**ASUNTO: ALEGACIONES PROPUESTA DE PROYECTO DE PLAN
HIDROLÓGICO 2022-2027.
CICLO 2022-2027**

A LA CONFEDERACIÓN HIDROGRÁFICA DEL SEGURA

ALEGACIONES

Figura 3-13. Plano de calados para la Rambla de El Albuñón y la Rambla de Miranda. SNCZI

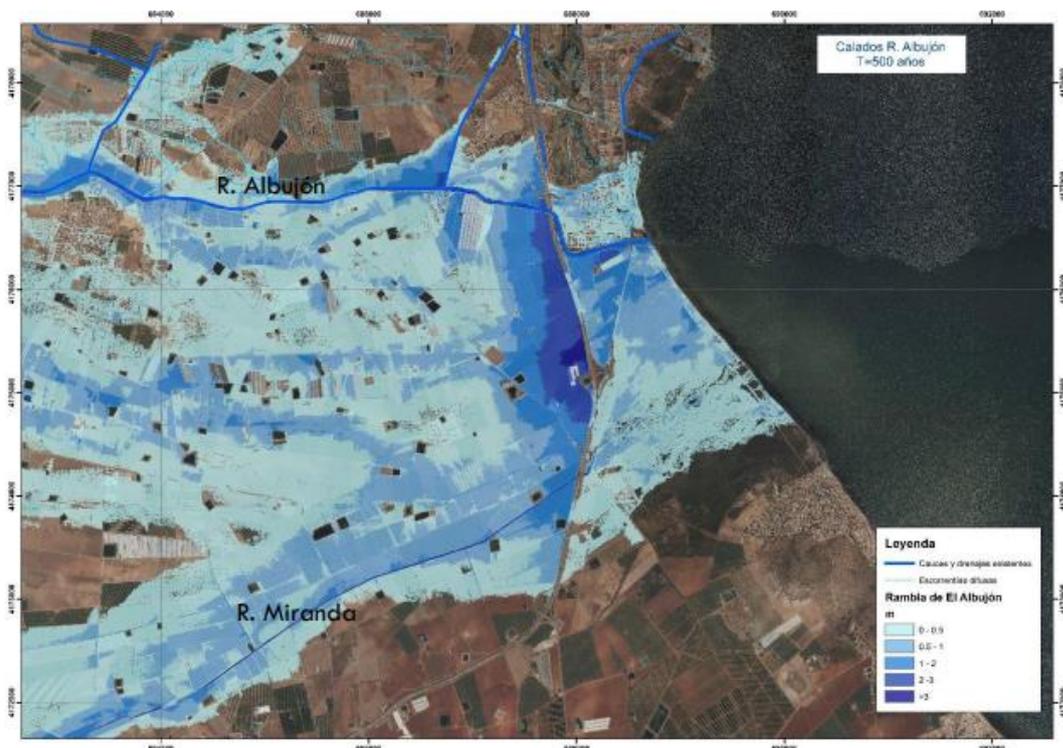
Como puede verse en la imagen anterior, se observa claramente el efecto de retención que genera el talud de la autopista AP7 sobre el flujo desbordado de la Rambla de El Albuñón y la Rambla de Miranda (más al sur). Este efecto de almacenamiento en la zona donde desagua el D7 alcanza calados superiores a los 2 m para el periodo de retorno de 500 años.
